Zeitschrift: **Schweizerische Bauzeitung**

Band (Jahr): **107/108 (1936)**

Wettbewerb Freibad „Allenmoos“, Zürich.

WETTBEWERB FÜR EINE FREIBADANLAGE «ALLENMOOS» (MILCHBUCK) IN ZÜRICH.

Entwurf Nr. 45. Verfasser:
KUNDIG & OETIKER,
Architekten, Zürich.

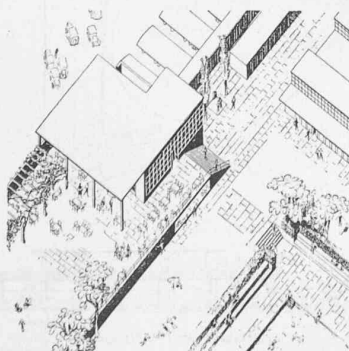
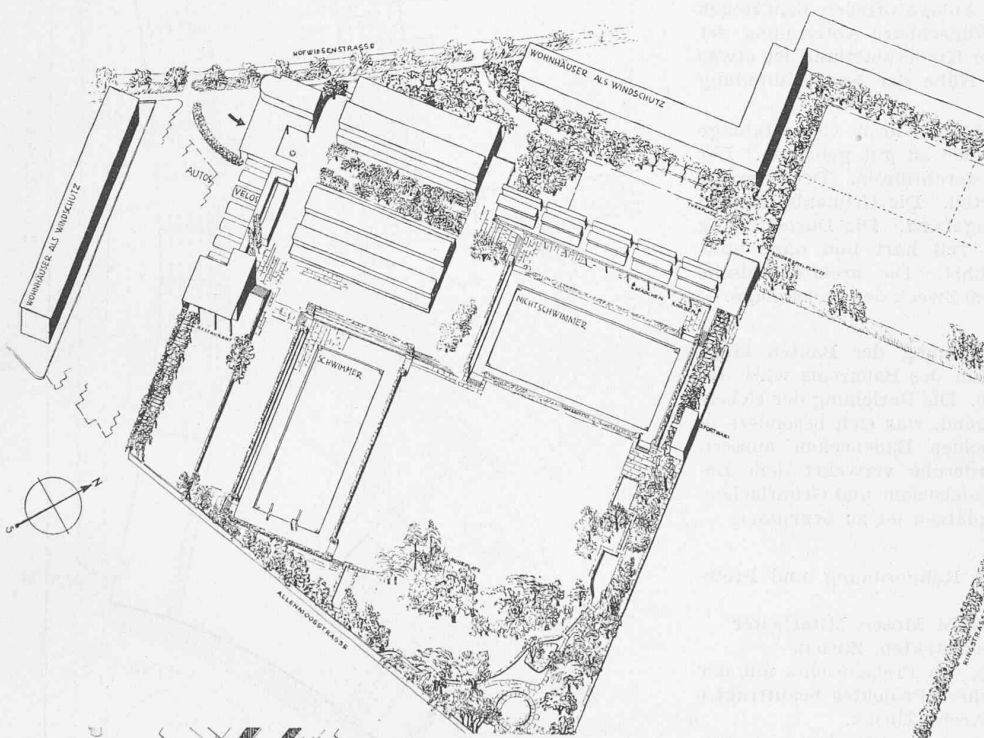
Entwurf Nr. 45. Die Gesamtanlage ist von Westen nach Osten entwickelt. Sie ist nur denkbar mittels der vorgesehenen Z-förmigen Bebauung längs der Hofwiesenstrasse, die einen Schutz gegen die Nordwinde gibt. Der Vorplatz vor dem Eingang an der Hofwiesenstrasse ist für einen Massenbesuch zu kleinlich bemessen. Die Badebecken sind zu dicht an die Baukörper geschoben und behindern so die freie Verbindung mit dem Wiesengelände. Die Spielwiesen sind etwas hart an die übrige Anlage angefügt. Die Garderobeanlagen sind gut durchgebildet, lassen aber eine klare Beziehung zur Badeanlage und zum an sich wertvollen Binnenhof vermissen. Das Schulbad ist unmotiviert an die zentrale W.-C.-Anlage angeschlossen.

Der Entwurf ist mit seiner guten innern Organisation ein bemerkenswertes Beispiel einer konzentrierten Anlage. — Kubikinhalt: 11528 m³.

V. Preis ex aequo (1200 Fr.),
Entwurf Nr. 87.

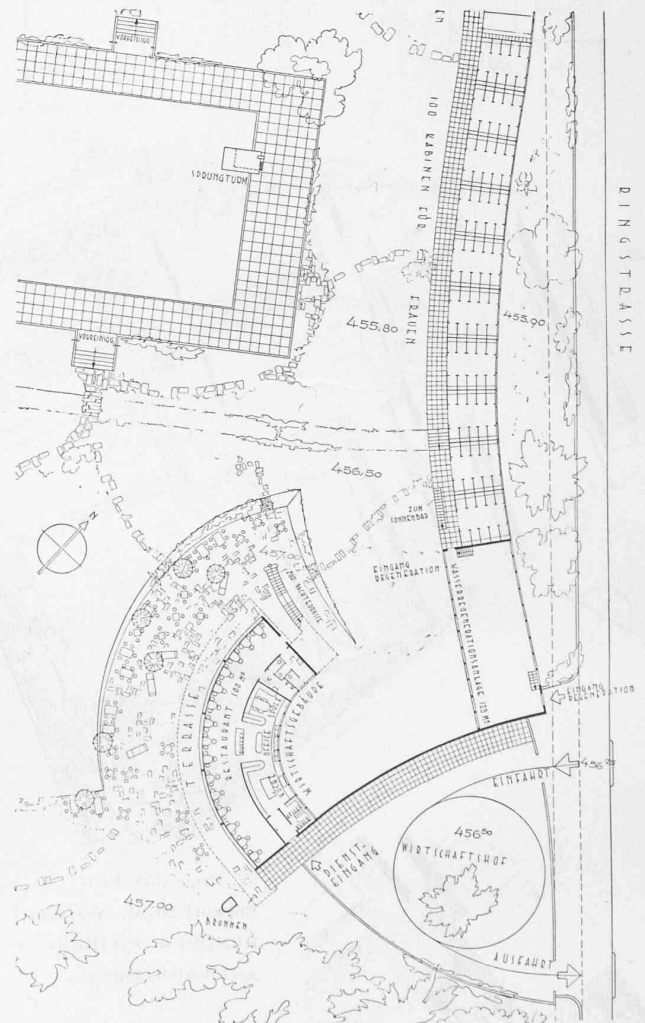
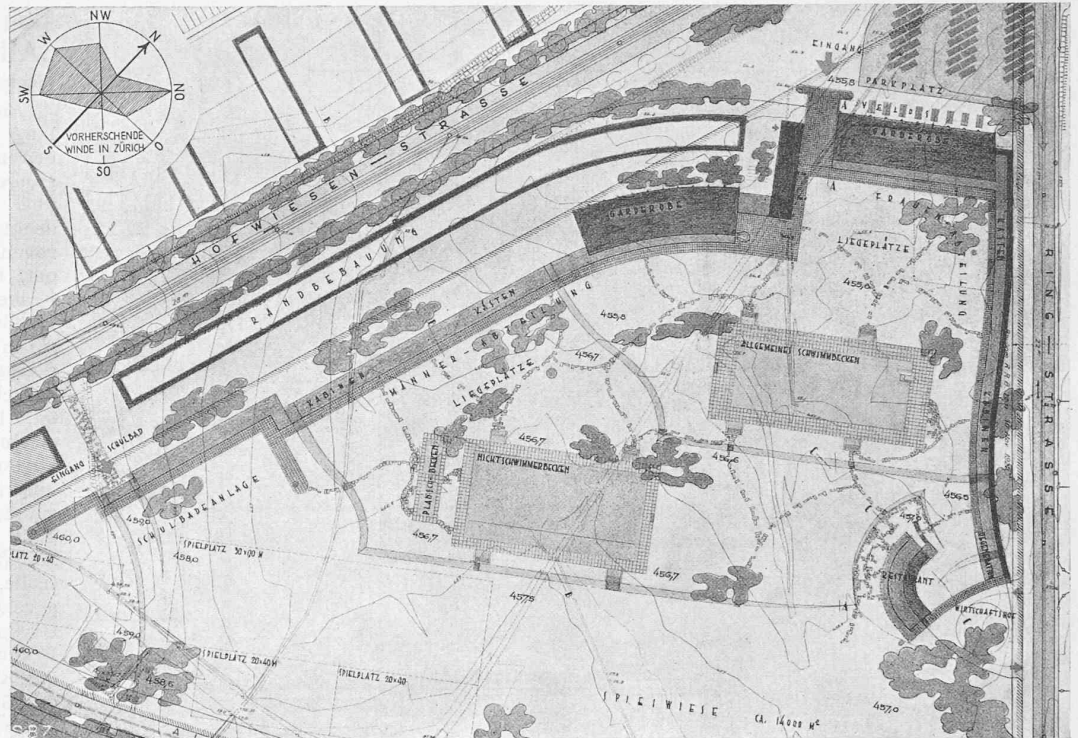
Entwurf Nr. 87. Die weitgehende Freihaltung des Geländes ist dem Verfasser nur mit Hilfe stark gestreckter Baukörper gelungen. An sich wäre die frontale Oeffnung gegen die Hofwiesenstrasse zu begrüssen, sie führt aber zu einer unfreien, städtebaulich nicht überzeugenden Parallelführung der Randbebauung zu den Badebauten [siehe Seite 260].

Die Badebecken sind organisch eingeordnet. Der Haupteingang stösst ins Leere und lässt die notwendige Uebersicht, besonders gegen die Männerabteilung, vermissen. Die Garderoben mit günstiger innerer Aufteilung sind gegen das Gelände zu stark

abgeschlossen. Auch sind
die Trakte für Kabinen
und Kleiderkästen betrieblich
unübersichtlich disponiert.
Das Restaurant ist nach Lage
und Gestaltung interessant
und organisatorisch zweck-
mässig behandelt.

Der Entwurf lässt das
Bestreben nach Unge-
zwungenheit erkennen.
Die Lösung wirkt aber
teilweise gesucht. — Ku-
bikininhalt: 12 457 m³.

V. Preis ex aequo (1200 Fr.), Entwurf Nr. 91.
Verfasser A. GRADMAN, Arch., Zürich.
Oben: Restaurant 1: 900. — Rechts: Isometrie 1: 2000.

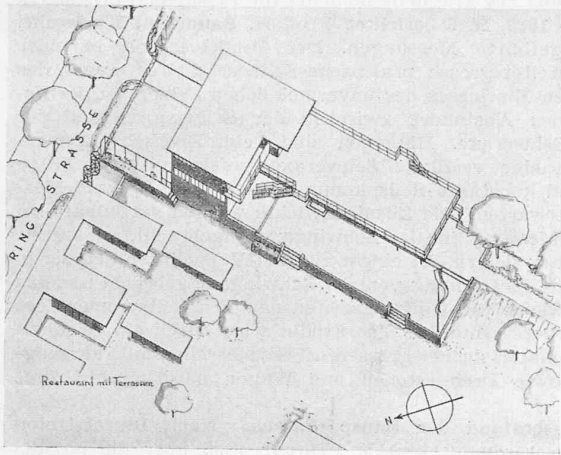
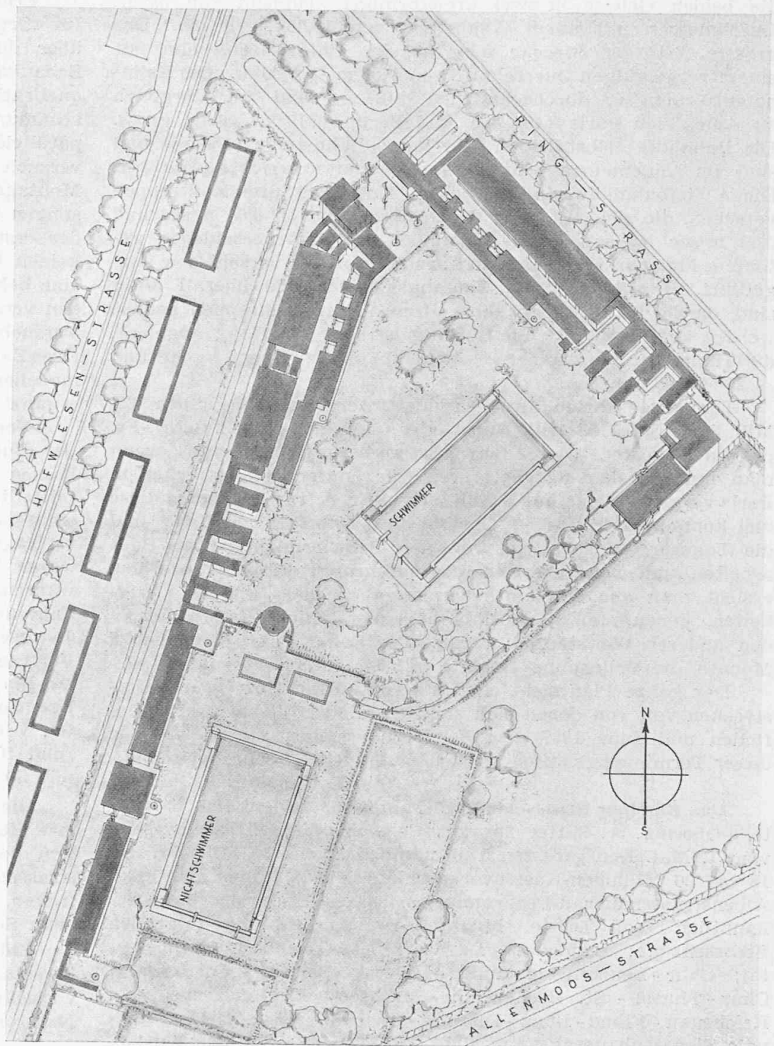
Entwurf Nr. 91. Der
Entwurf stellt eine gute
Lösung der Aufgabe dar.
Der Zugang ist zweck-
mässig angeordnet. Reiz-
voll ist der offene Hof
mit umfassendem, den Besucher
gut orientierendem Einblick
in die Badeanlage [siehe Seite 261,
obere Hälfte].

Die räumliche Organisation
ist im allgemeinen gut. Doch
sind die Garderoben etwas
tief und zum Teil zu wenig
übersichtlich. Nicht befriedigend
ist die Anlage offener, dem
Regen ausgesetzter Gänge.
Die an sich wünschbare
Abtrennung der Badeanlage
der Erwachsenen von der
Kinderabteilung ist etwas
zu ausgesprochen; diese ist
in der Nähe der Frauen-
abteilung gut gelegen.

Die Einfügung des Wirtschafts-
gebäudes in die Gesamtanlage
mit schönem Blick auf die
Grünflächen ist gut gelungen.
Der Wirtschaftsbetrieb lässt
sich leicht durchführen. Der
separate Zugang von der
Strasse ist ein Vorteil. Die
Grünanlagen sind in maximalen
Ausmassen zusammengefasst.
Die Durchbildung der Flächen
ist im Einzelnen zum Teil
hart und ohne volle
künstlerische Auswertung
durchgeführt. Die architektonische
Haltung des Entwurfes
entspricht dem Zweck der
Badeanlage. — Kubikin-
inhalt: 8872 m³.

VI. Preis (1000 Fr.), Entwurf Nr. 48.
Verfasser KARL MÜLLER, Arch., Zürich.

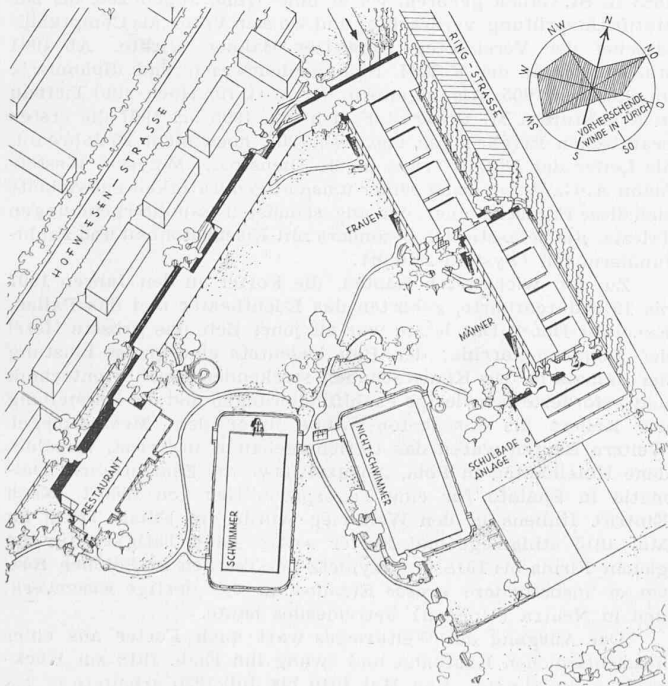
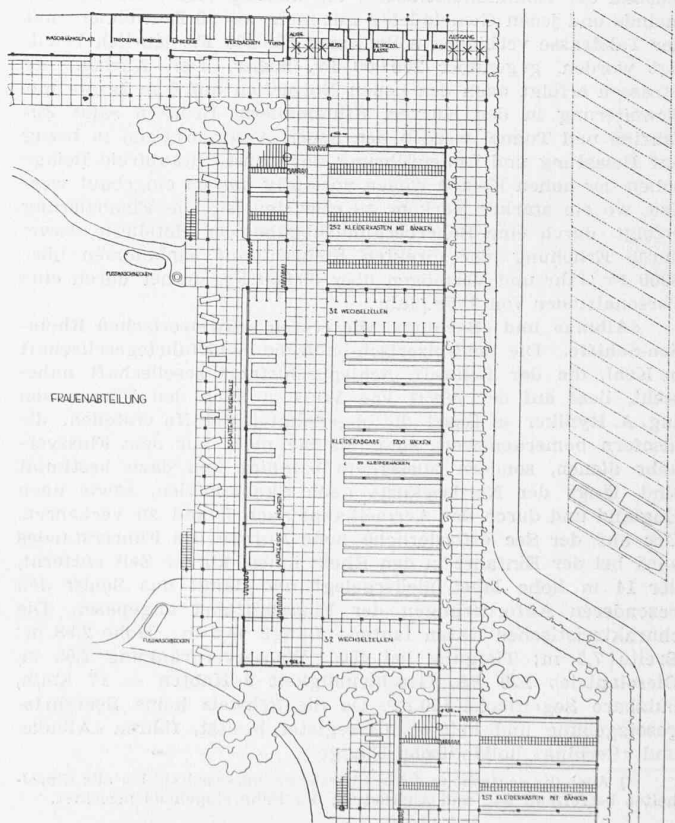
Entwurf Nr. 48. Durch die
Anordnung der Bauten längs
der nördlichen und westlichen
Grenzen des Bauareals wird
das Grüngelände weitgehend
frei gehalten. Die Beziehung
der Ueberbauung zur Frei-
fläche ist unbefriedigend,
was sich besonders in der
unsicheren Eingliederung
der beiden Badebecken
äussert. Der lange Korridor
zur Männergarderobe verwehrt
dem Besucher allzusehr den
Ausblick auf Badebecken
und Grünflächen. Die
reichliche Anordnung von
Liegeplätzen ist zu begrü-
sen. — Kubikininhalt: 15 437 m³.

III. Preis (1700 Fr.), Entwurf Nr. 62.

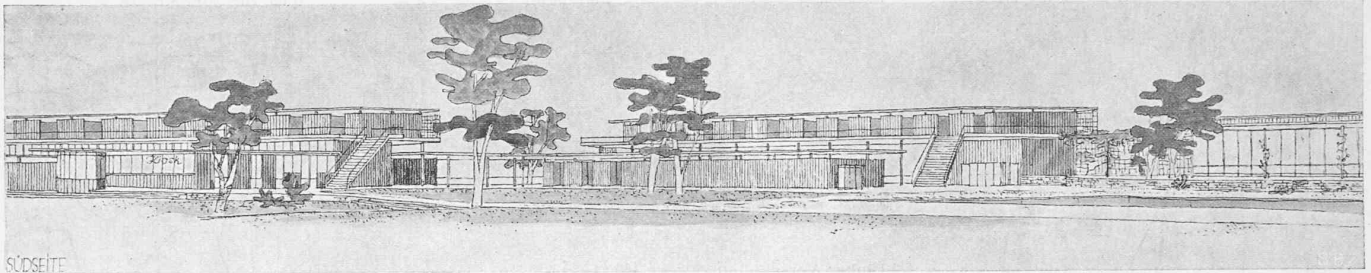
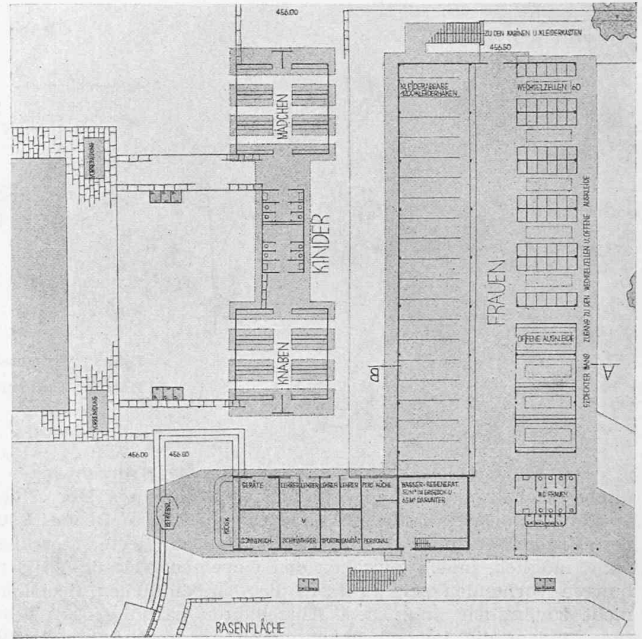
Entwurf Nr. 62. Die Entwicklung der Gesamtanlage nach Süden und die Anordnung des Einganges mit freiem Ueberblick über das Bad sind gut. Die gedeckte Halle, die die beiden Garderobenbauten miteinander verbindet, täuscht allerdings einen für Frauen und Männer gemeinsamen Haupteingang vor. Die Garderobenbauten nehmen nur einen geringen Teil des Areals in Anspruch, was an sich zu begrüssen ist. Dieser Vorzug wird dadurch erreicht, dass Kabinen und Kleiderkasten in einem oberen Geschoss untergebracht sind. Das ist grundsätzlich möglich; die vorgeschlagene Fassung (Tiefenreihung der Kabinen) erschwert aber die Kontrolle. Die Durchlüftung der Erdgeschoss-Räume ist durch die relativ starke Ueberbauung etwas in Frage gestellt. Die Anordnung der Kleiderablage für Frauen auf der Südseite ist unerwünscht.

Der Männertrakt ist zu nahe an die Ringstrasse gedrängt. Der Trakt für die Diensträume ist ungünstig gelegen. Die Lage des Restaurants ist gut, seine Durchbildung reizvoll und dem Charakter des Bades angemessen. Auch die Einfügung der Wasserbecken ist gut. Die Aufteilung der Grünflächen deutet Möglichkeiten an, die indessen nicht genügend entwickelt sind. Die bescheidene Formulierung des Ganzen ist sympathisch, die bauliche Durcharbeitung zeigt eine sichere, geschickte Hand. — Kubikinhalt: 9111 m³.
